Au Collège communal de LIÈGE.

Mes remarques sont les suivantes :

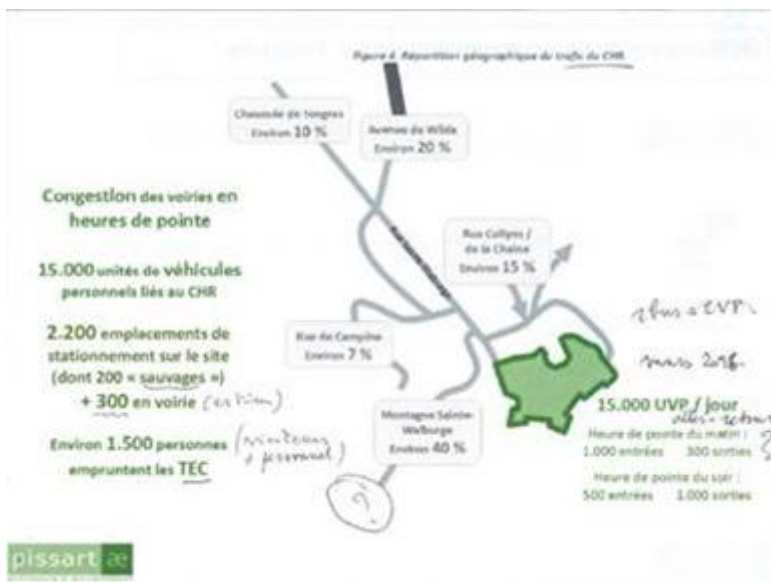
Or dans le même temps, le CHR présentait son Masterplan dans lequel il prévoyait la possibilité de créer un parking de délestage à cet endroit comme on le voit sur le schéma ci-dessous.

Comme collaboration entre services publics, on aurait déjà vu mieux mais justement... cet endroit est en dehors de la zone d'intervention de la DGO1 ! C'est pourquoi le sujet n'est même pas abordé.

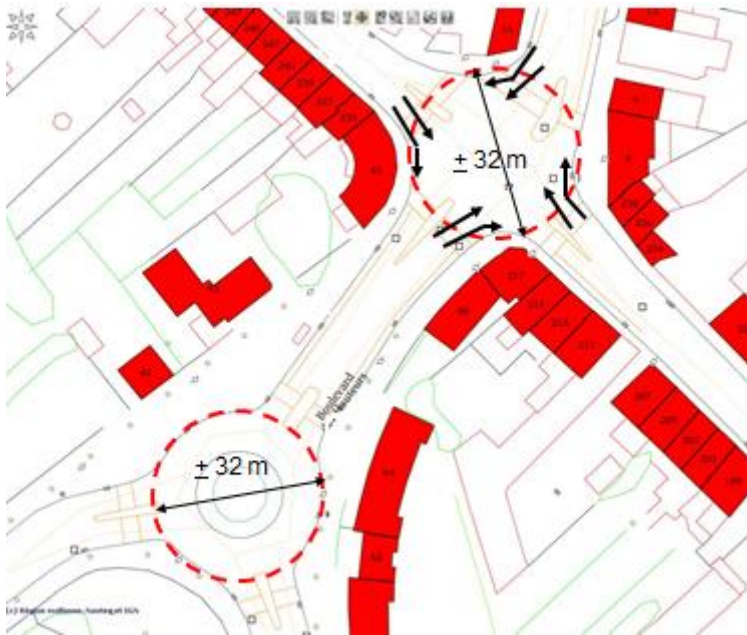
Il avait créé tellement de problèmes de blocages qu'il a été retiré peu après.

Et maintenant, il ressusciterait en n'ayant plus les mêmes problèmes ?

On se demande bien pourquoi.

En tout cas, le plan et la note urbanistique de la DGO1 ne donnent aucun renseignement sur les lignes qui desserviraient cet arrêt, ni sur leurs horaires.
